#### für eine Strassenbrücke über das Rotbachtobel bei Rothenburg (Luzern).

#### Bericht des Preisgerichtes.

I. Preis «Heimat». — Verfasser: Jaeger & Cie., Gebr. Keller und Broillet & Wulffleff.

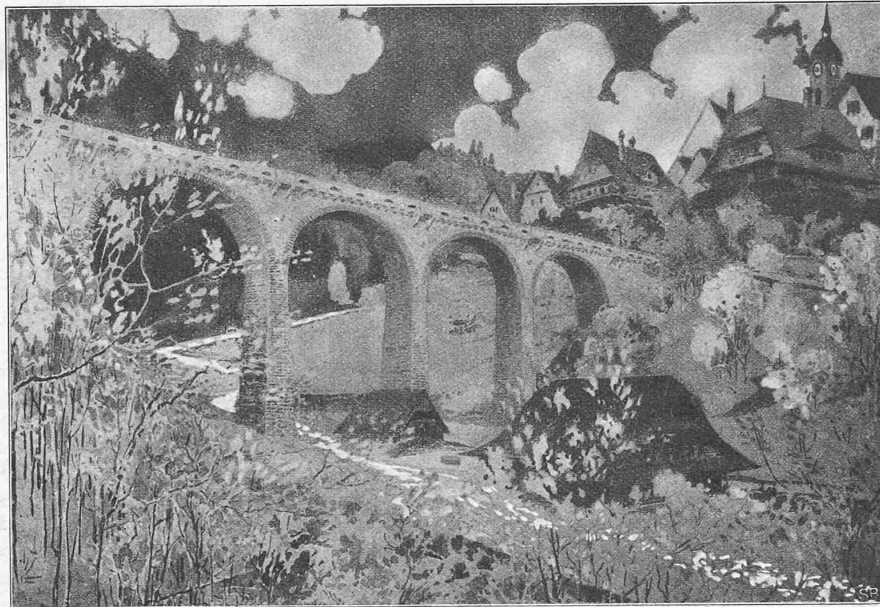
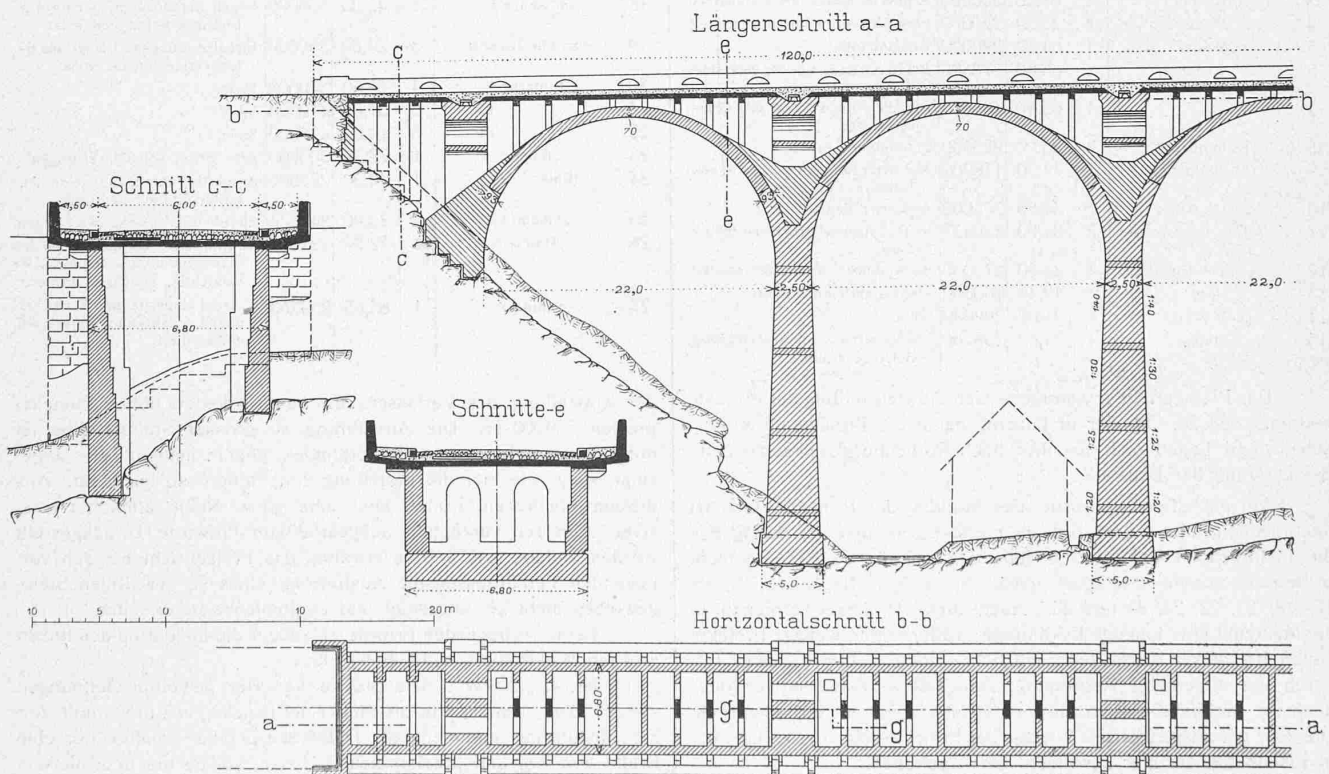
das: Der Entwurf „Heimat“ von den Ingenieuren *Jäger & Cie.* in Zürich und *Gebrüder Keller* in Luzern sowie den Architekten *Broillet & Wulffleff* in Freiburg, der das Tal mit einem gemauerten Viadukt von vier Oeffnungen zu 22 m überspannt und einen ersten Preis erhielt, sowie der Entwurf „Sempach“, der von der Firma *Th. Bell & Cie.* in Kriens und *Locher & Cie.* in Zürich ausgearbeitet ist, einen einzigen eingespannten eisernen Fachwerkbogen von 65,107 m Weite vorsieht und mit dem II. Preise bedacht wurde. Die mit dem III. und dem IV. Preis ausgezeichneten Projekte lassen wir in der nächsten Nummer folgen. Diesen Projektdarstellungen schicken wir ein Bild der gegenwärtig jenes Tobel überspannenden Brücke voraus.

II. Preis. Motto: «Sempach». — Verfasser: A.-G. Theodor Bell & Cie. in Kriens und Locher & Cie. in Zürich.

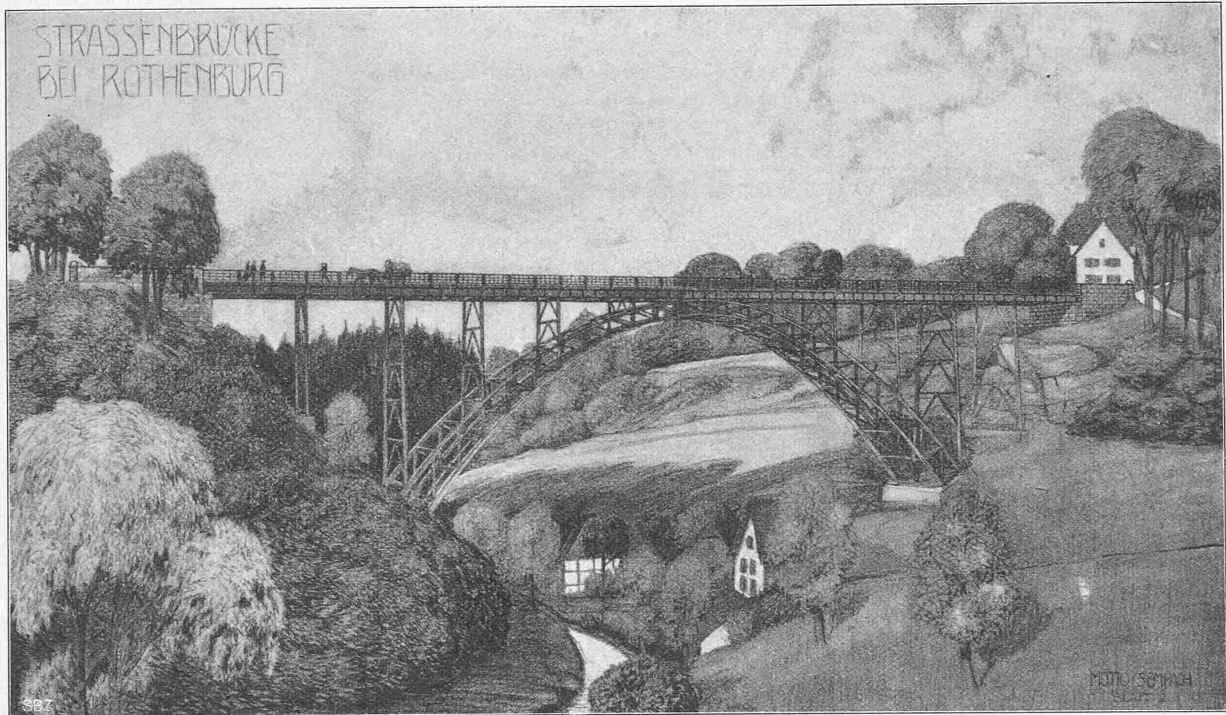
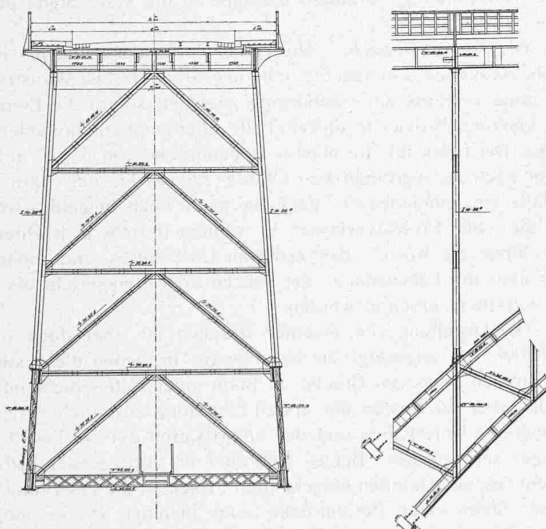
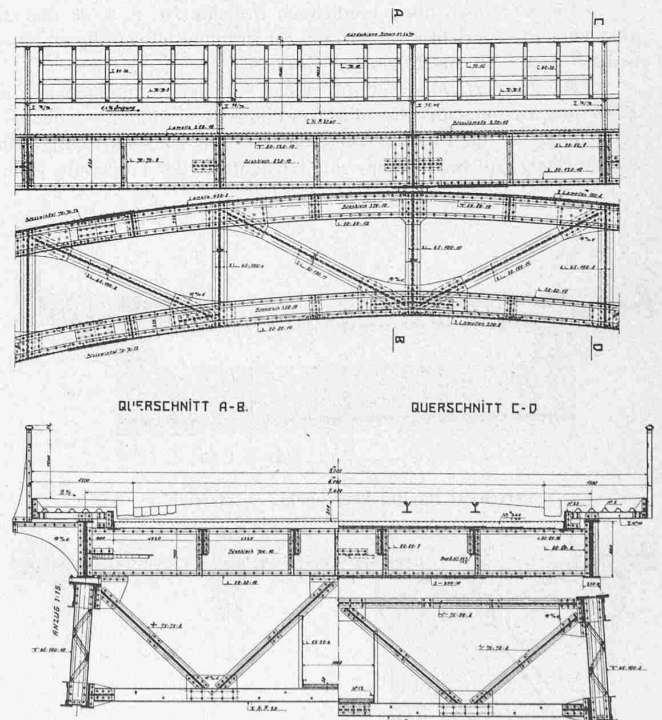
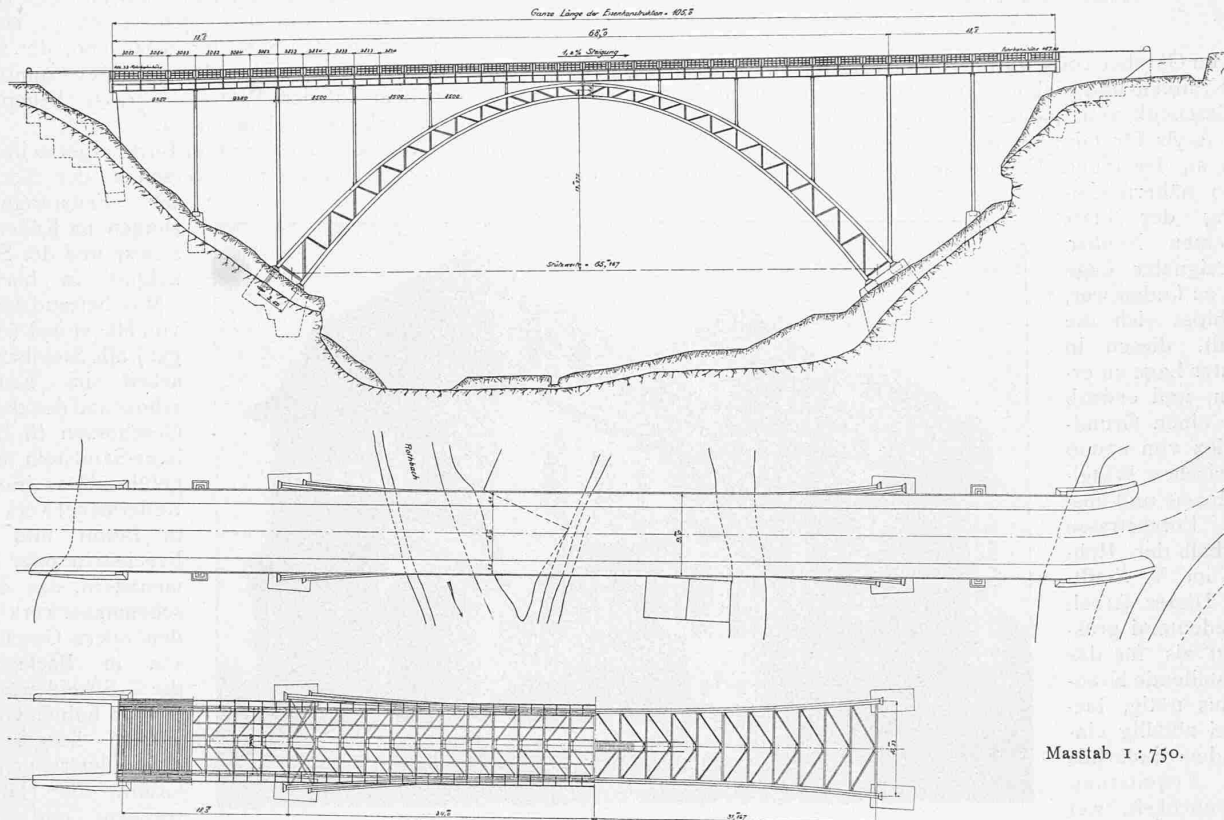
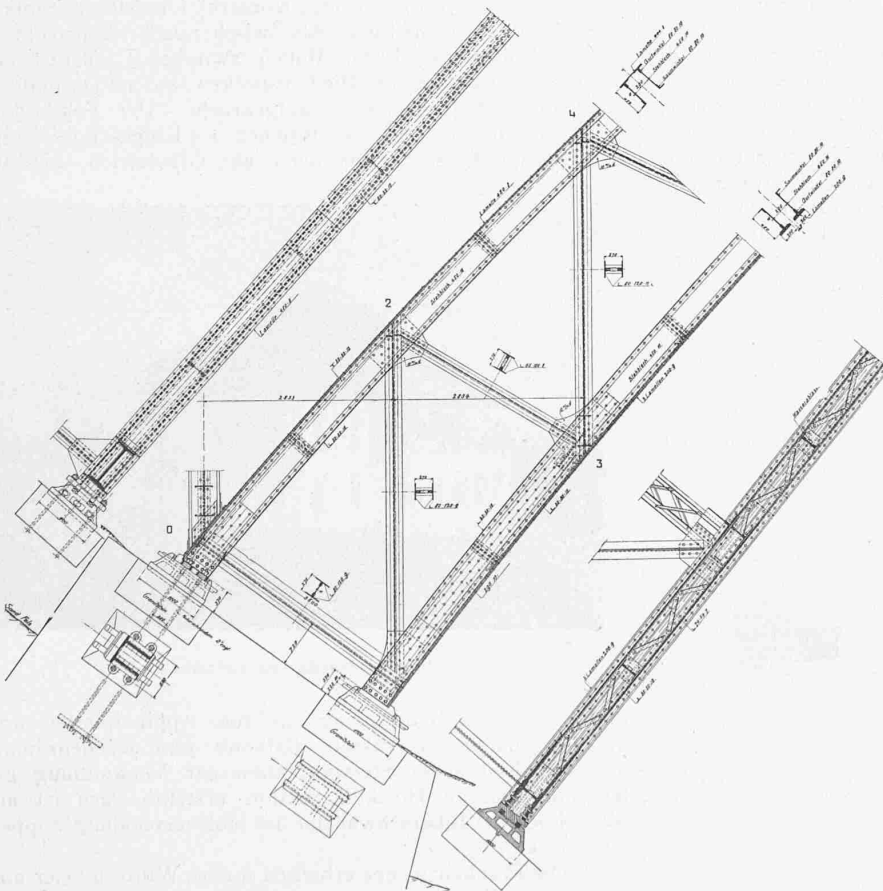
Die Verfasser haben die Vorlage eingehenderer statischer Berechnungen nicht als notwendig erachtet, sondern sich mit der Bemerkung begnügt, dass die gewählten Dimensionen die üblichen seien. Nach Art. 5 des Programms sind von den Bewerbern solche Berechnungen nur soweit als nötig beizugeben und es hat deshalb das Preisgericht nach Prüfung der Verhältnisse und im Hinblick darauf, dass schon viele ähnliche Viadukte mit gleichen Gewölbe- und Pfeilerstärken zur Ausführung gelangt sind, die Vorlage in dieser Beziehung nicht beanstanden können. Eine solche Veran-

lassung war um so weniger vorhanden, als die Verfasser sich in ihrer Eingabe verbindlich machen, die Ausführung der Brücke zu der Voranschlagssumme von 225 000 Fr. zu übernehmen. Nr. 9. „Pilatus.“ Ein Projekt mit einer grossen gewölbten Mittelöffnung von sogar 74,20 m Weite; doch wird in diesem Falle das grosse Gewölbe nicht massiv, sondern aus zwei armierten,
